## Statens vegvesen

Vår referanse:  
20/7023-27

Vår dato:  
16.04.2020

### Godkjenning av overgangsrekkverk mellom Vik-CC2 / Vik-CC4 vegrekkverk og Vik Veg H2 vegrekkverk

**5136901-1**

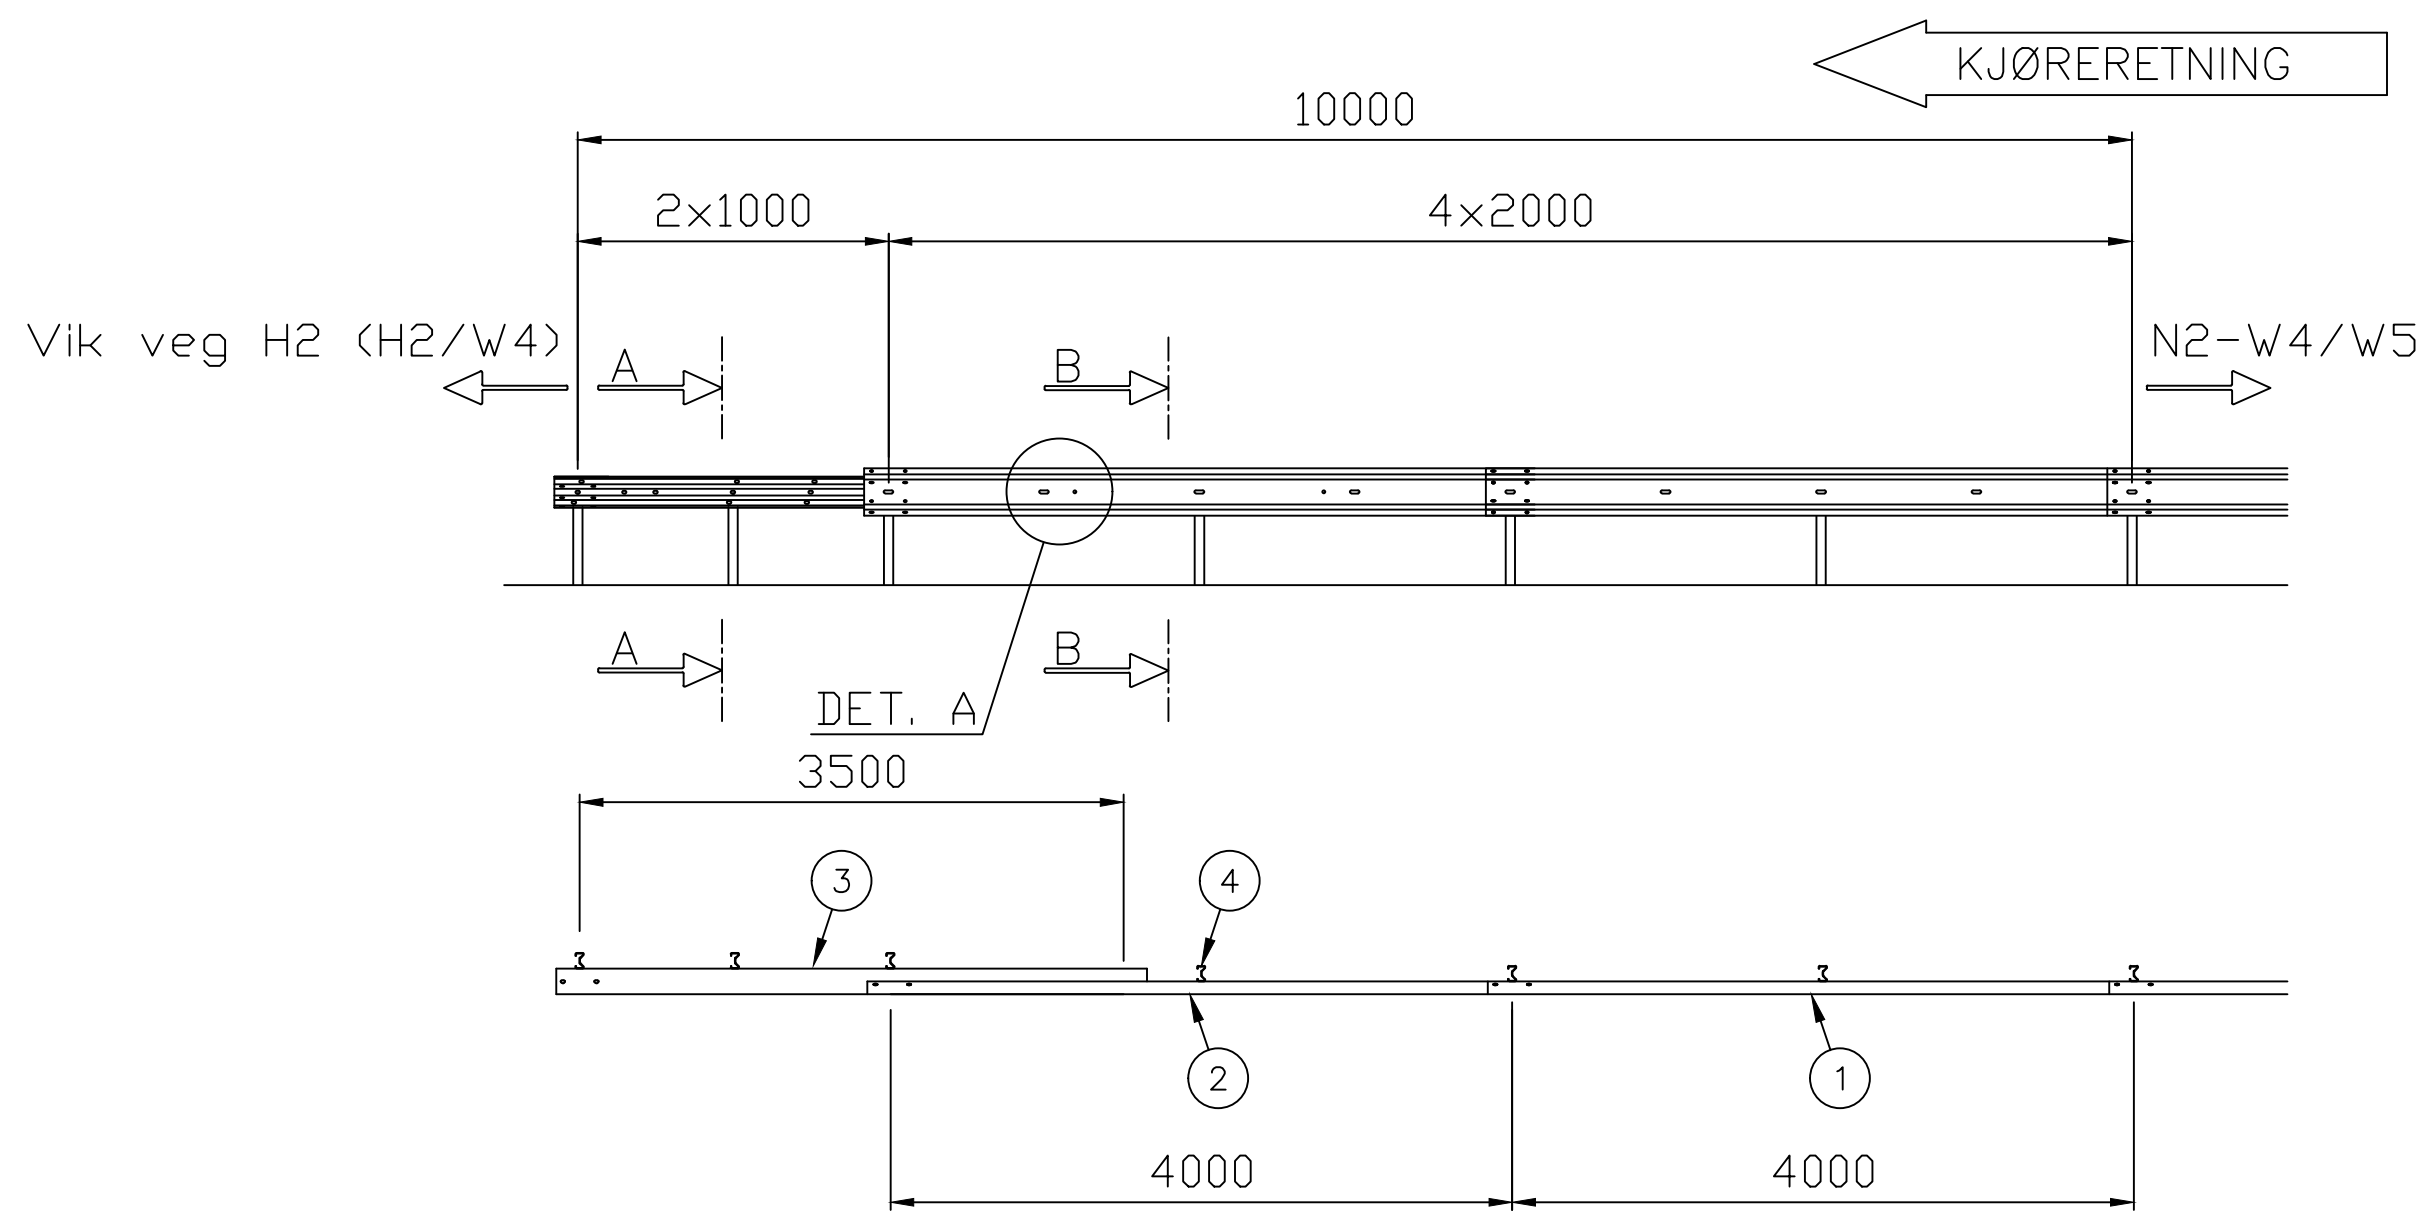
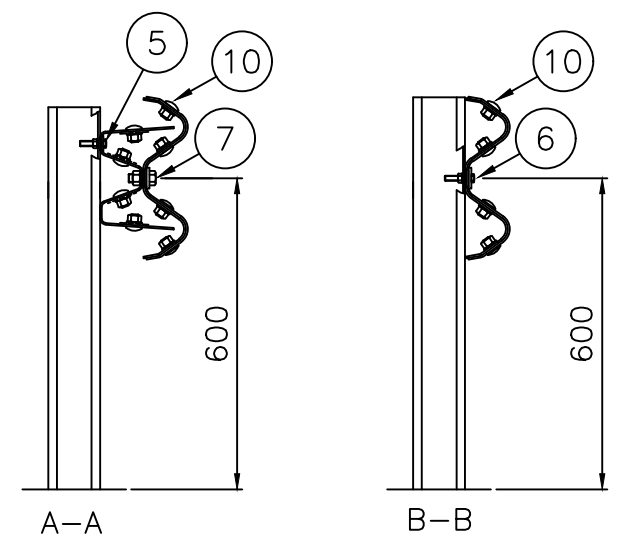
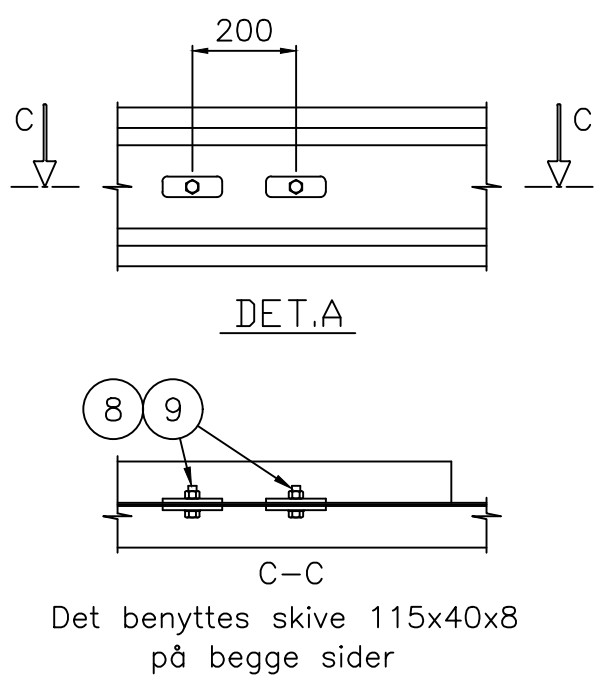
På grunnlag av testresultatene gis det herved godkjenning til overgangsrekkverk mellom Vik-CC2 / Vik-CC4 vegrekkverk og Vik-VEG-H2 i henhold til tegning 5136901.
